### **AVVISO URGENTE DI SICUREZZA SUL CAMPO**

**PS EU 7450- FSCA del 20 luglio 2015**

Oggetto: Correzione urgente dispositivo medico di uno scanner TC (problema riguardante il salvataggio dei dati)

<Finestra di conferma movimento lettino porta-paziente>

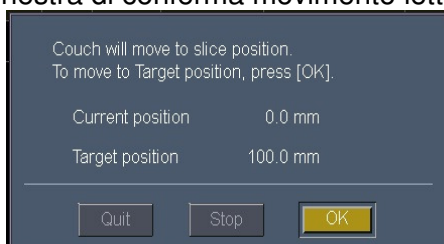
**(1)** Quando compare la finestra di conferma movimento del lettino porta-paziente, osservare le seguenti precauzioni:

- Non premere il tasto di interruzione scansione.
- Non spostare il lettino porta-paziente vicino alla posizione di LIMITE ESTERNO, posizione in cui si interrompe la rotazione del gantry.
- Non premere l'interruttore di posizione iniziale.

Ad esempio, se in un esame elicoidale viene premuto il tasto di avvio scansione e poi il tasto di interruzione scansione prima dell'inizio esposizione (durante il tempo di pausa) durante la scansione della prima fase, comparirà la seguente finestra.

Se viene eseguita una delle operazioni sopra specificate (come ad esempio la pressione del tasto di interruzione scansione) mentre è visualizzata la finestra di conferma movimento del lettino porta-paziente, la visualizzazione della Colonna "start" (richiesta di avvio scansione) per la seconda fase nell'area delle condizioni d'esame cambia involontariamente da "A (automatica)" a "P (pausa)" come mostrato nelle figure sottostanti dopo il completamento del movimento del lettino porta-paziente e il tasto di avvio scansione si illumina.

**(2)** Verificare che la richiesta di avvio scansione ("P" o "A") nell'area delle condizioni di scansione sia impostata come desiderato quando si accende il tasto di avvio scansione. In caso contrario, modificare appropriatamente la richiesta di avvio scansione prima di avviare la scansione.
